改善箇所説明図

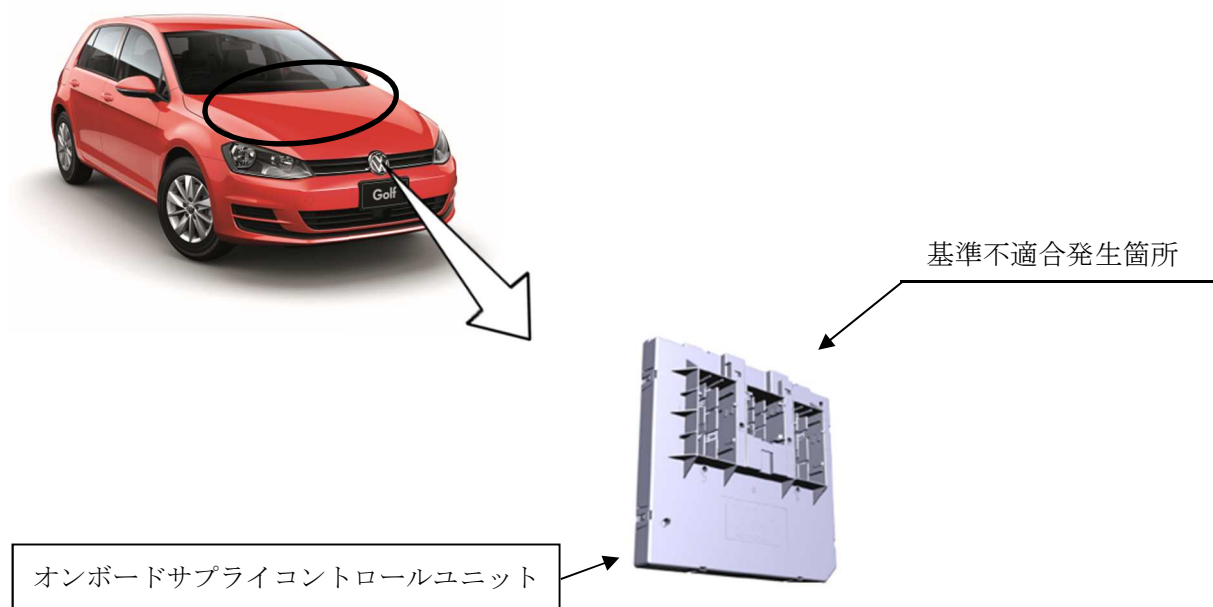
注：  は、プログラムを書き換える部品を示す。

窓ふき器において、コントロールユニットのプログラムが不適切なため、ある一定の条件下において、次のイグニッションスイッチの操作までフロントワイパーが作動しなくなるおそれがある。

全車両、オンボードサプライコントロールユニットのプログラムを対策プログラムに書き換える。
